# サービスキャンペーン通知書

平成25年 2月14日

国土交通省 自動車局 審査・リコール課長 殿

## 改善箇所説明図

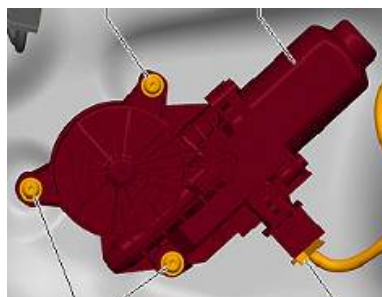
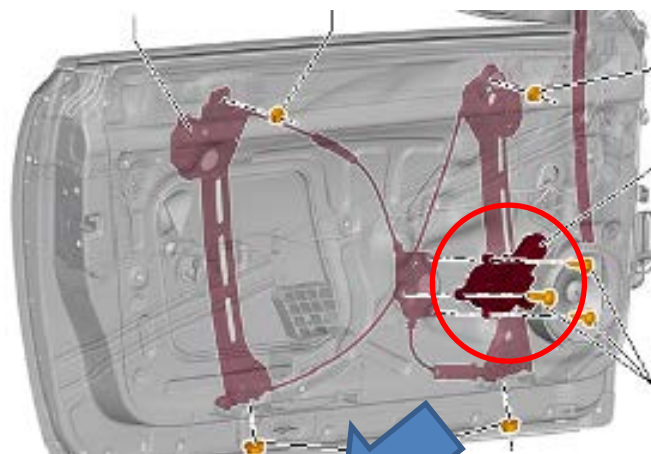
交換部品:ウインドーリフターモーター

ウインドーリフターモーターの製造不良により、モーター付属の歯車が摩耗し、窓ガラスを閉めようとする際に、意図せずロールバック機能（挟み込み防止機構）が作動する場合があります。

全車両、左右のウインドーリフターモーターを交換する。

識別:キャンペーンステッカーに「64C7、日付(西暦・月・日の順)、ワークショップスタンプ」を記入し、スペアタイヤ収納部左側面に貼りつける。
